Vous nous avez sollicités par courriel le 16 juillet 2025, pour connaître l'avis de la Commission Locale de l'Eau sur la demande d'autorisation portant sur le renouvellement et l'extension de la gravière de Valff, déposée par la société Sablières Helmbacher.

Le Bureau de la CLE du SAGE Ill Nappe Rhin, consulté par courriel le 4 août 2025, a donné un **avis réservé** à ce projet.

Remarques sur la proposition d'avis de la cellule d'animation du SAGE concernant le projet d'extension de la gravière de VALFF

Figure 1 : Périmètre de l'Arrêté Préfectoral de Protection de Biotope (en orange) et de la zone Natura 2000 (en jaune), qui englobe le périmètre de l'APB - Extrait de Géoportail -

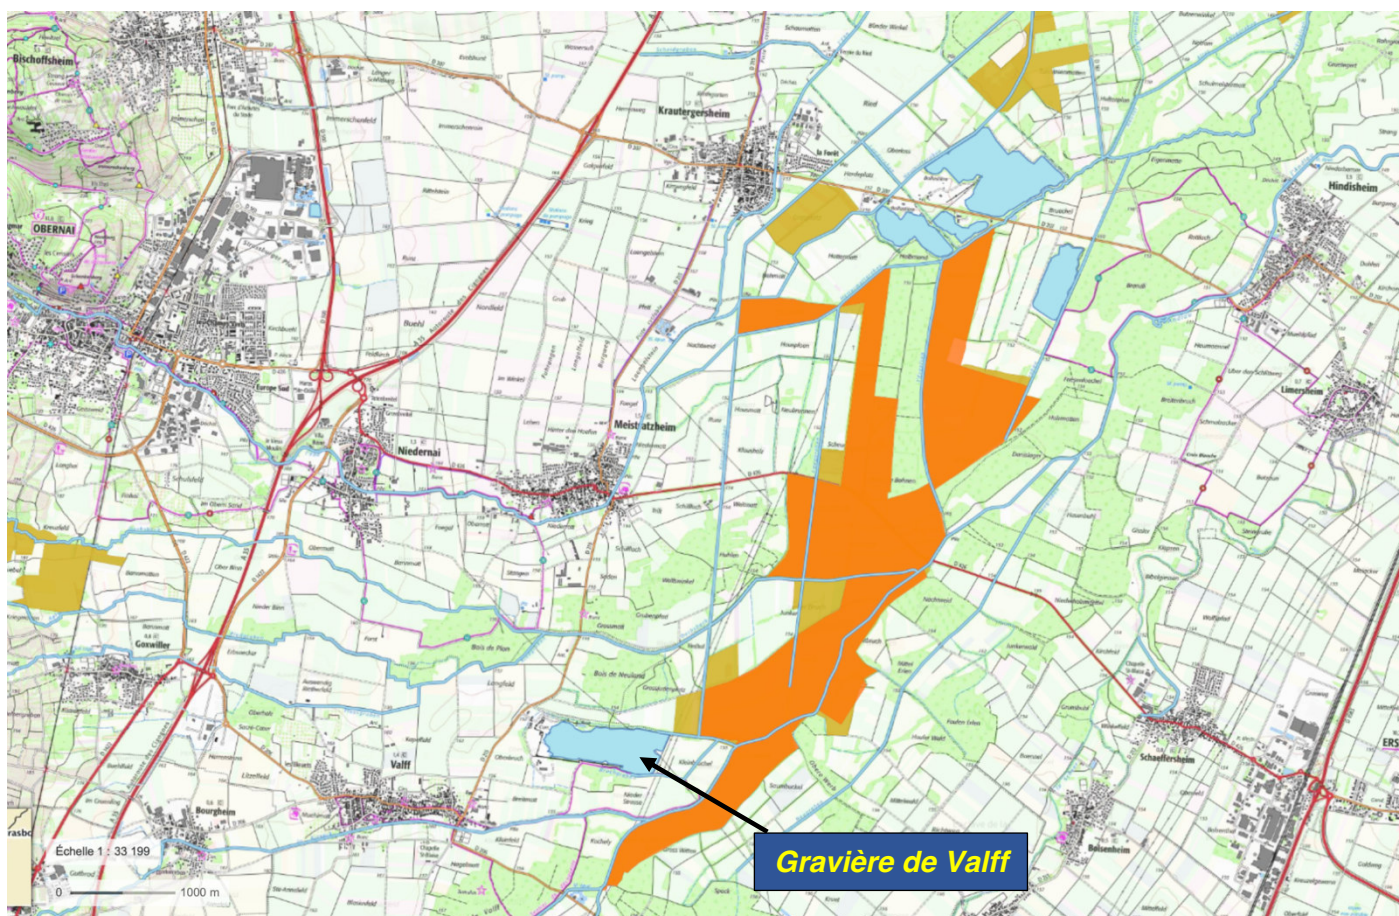
Ainsi, sur les 6 000 ha de zones humides à l'origine dans ce Bruch, seuls 548 ha ont pu être préservés grâce à un Arrêté de Protection de Biotope signé le 25 avril 1986 (soit environ 9% de la surface totale) – cf. carte extraite de Géoportail.

Figure 2 : Proposition d'étendre l'APB du Bruch de l'Andlau en compensation (image Géoportail). → voir en complément figure 5

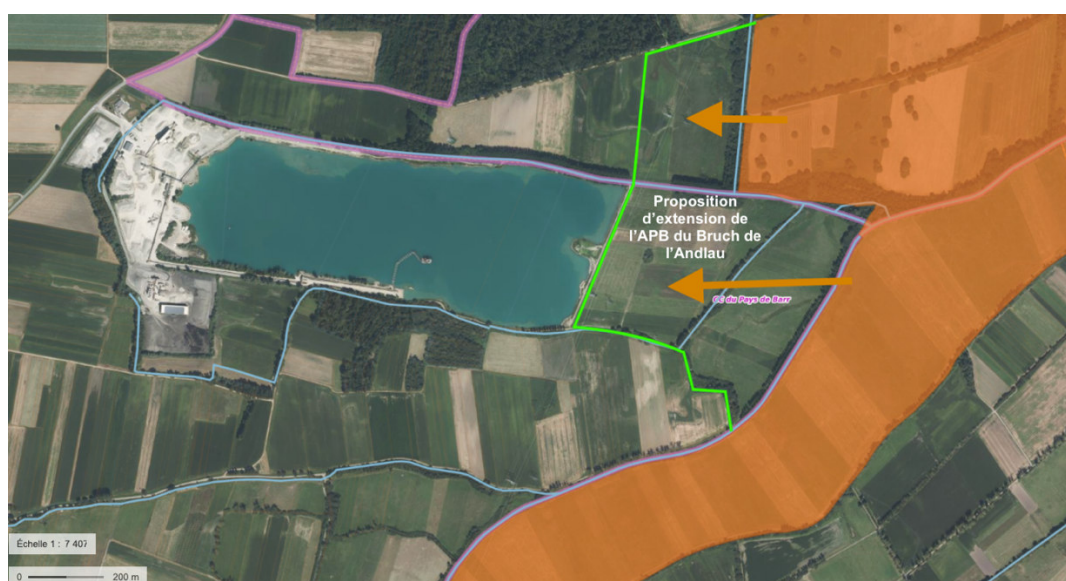
Il serait intéressant notamment de privilégier des parcelles situées à l'est et au nord-est de la gravière, en vue de **restaurer et préserver une continuité de prairies entre la gravière (et ses futurs abords renaturés) et l'actuel périmètre de l'APB**, dont la limite est en effet proche de la gravière.

Un objectif à plus long terme serait d'élargir le périmètre de l'APB jusqu'à la gravière.

Figure 3 : Extrait du RPG 2023 et parcelles qui pourraient être remises en prairie naturelle (image Géoportail).

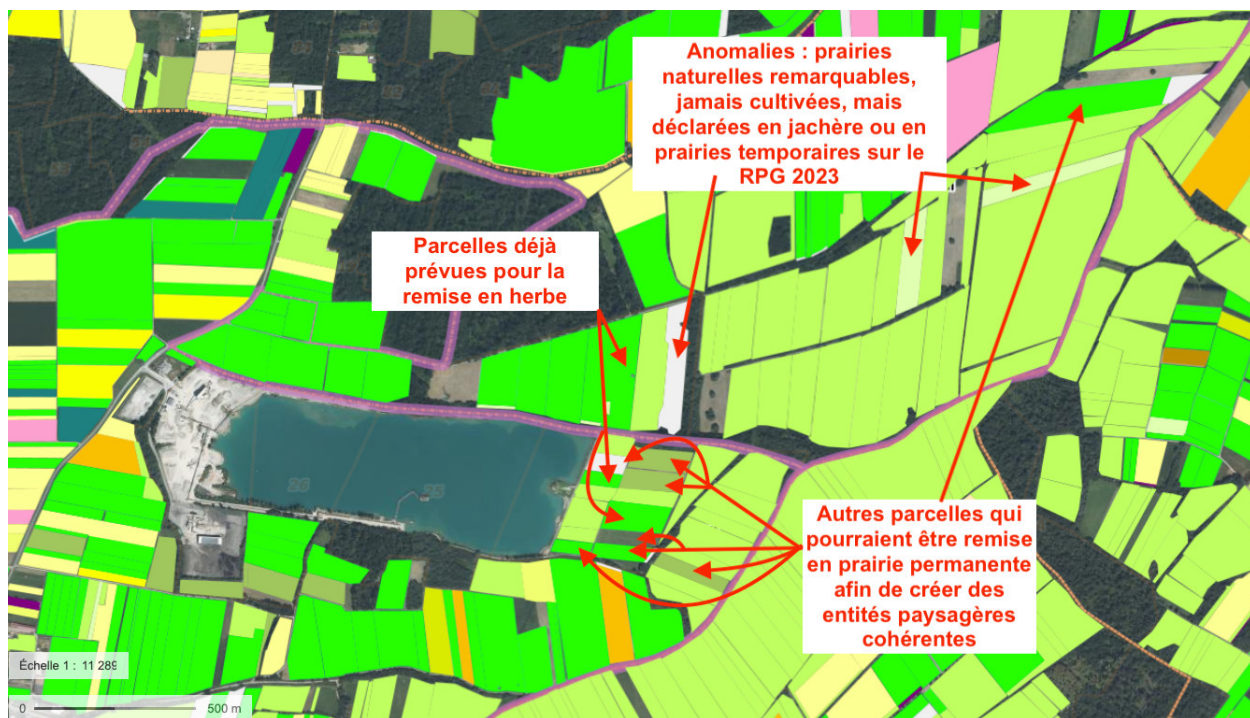
- A Niedernai et Valff, plusieurs parcelles pourraient être remises en herbe (figure 3).
- Une entité paysagère cohérente pourrait être créée à l'est de la gravière sur les communes de Valff et Niedernai (avec l'opportunité aussi de créer des cuvettes à vanneau à l'est de la gravière).

Figure 4 : Quelques propositions complémentaires aux aménagements proposés (image Sablières Helmbacher complétée).

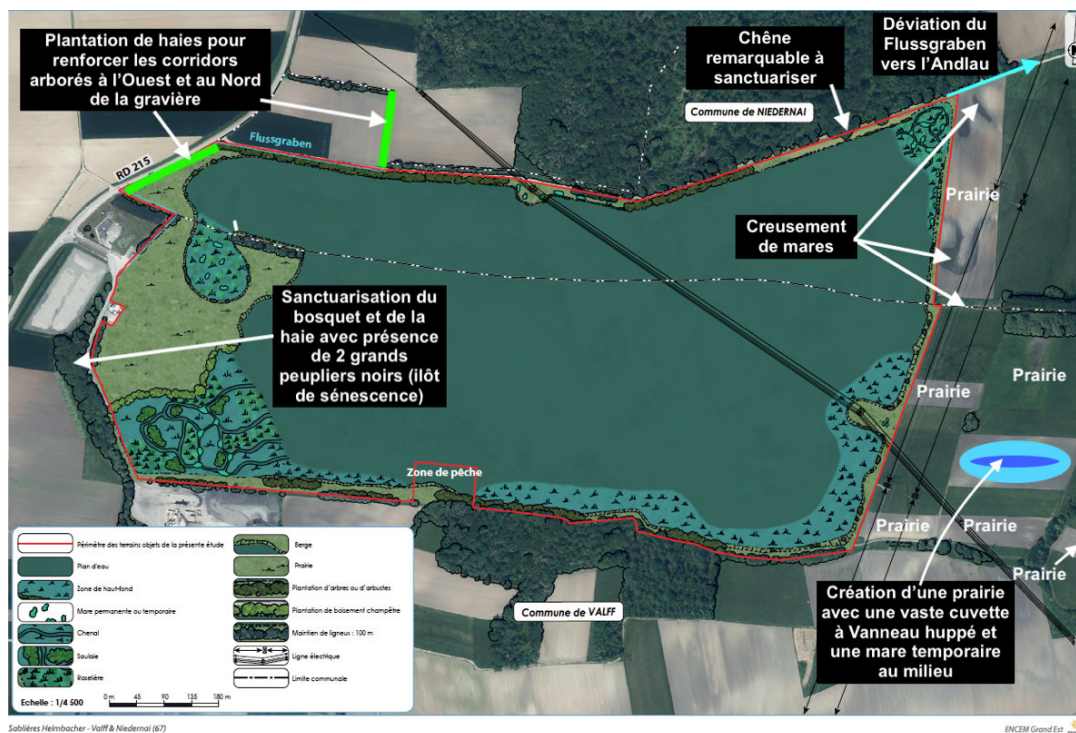
- Restauration des haies détruites en limites entre Niedernai et Meistratzheim (plutôt qu'à la Wantzenau par exemple) : <https://maps.app.goo.gl/FaY18spLTPDPiMv7>
- Améliorer de la Trame Verte et bleue à proximité de la gravière :
 - Planter des arbres et arbustes le long du nouveau fossé du Flussgraben à l'ouest de la gravière (pour créer un corridor arboré à l'Ouest de la future gravière).
 - Restaurer les portions de haies dégradées récemment en direction du ruisseau du Dachsbad.
 - Préserver la haie et le bosquet au sud-ouest de la gravière et de la centrale d'enrobée.
 - Protéger les 2 grands peupliers noirs et autres arbres du bosquet bordant l'ouest de la gravière.

Figure 5 : La remise en herbe des parcelles à l'Est de la gravière pourrait participer au renforcement d'une vaste entité paysagère au cœur du Bruch (réservoir de biodiversité) (image Géoportail).

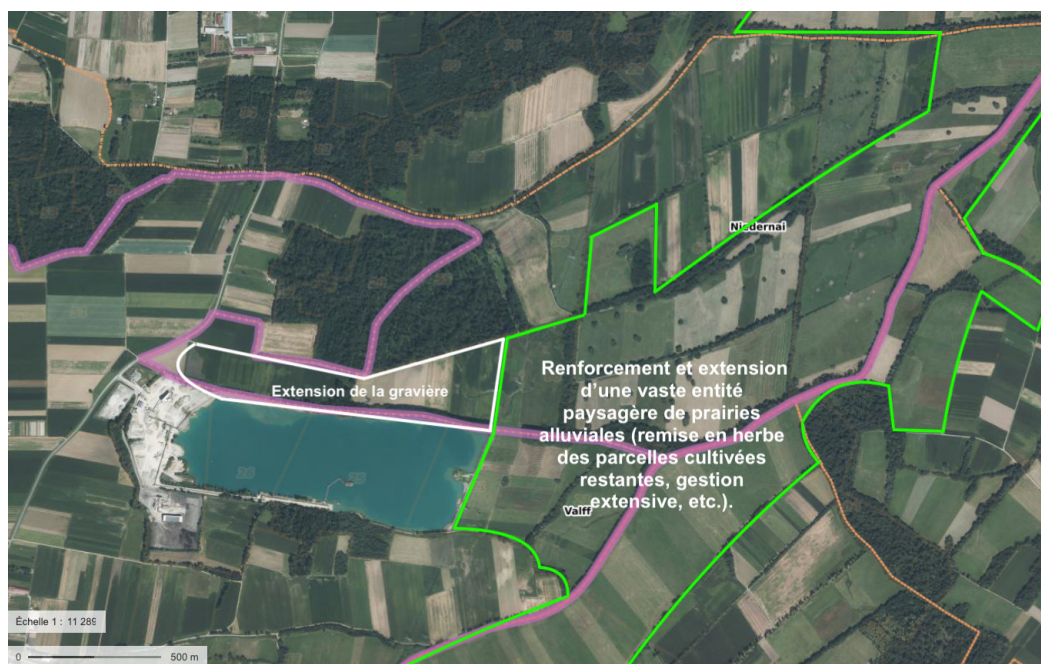
Il est intéressant à ce titre d'évoquer le cas d'une parcelle de prairie dans ce secteur, côté est de la gravière (mais hors périmètre de l'APB), qui a été intensifiée récemment par l'épandage de digestat provenant du méthaniseur de Zellwiller, alors qu'il s'agissait d'une parcelle extensive riche floristiquement ; cet exemple montre en effet l'incohérence de compensations proposées pourtant à des fins de restauration qui, si elles sont délocalisées n'empêchent pas de nouvelles dégradations de milieux pourtant fragiles situés juste à proximité. <https://maps.app.goo.gl/BNraQgn7QYfBBCvF8>).
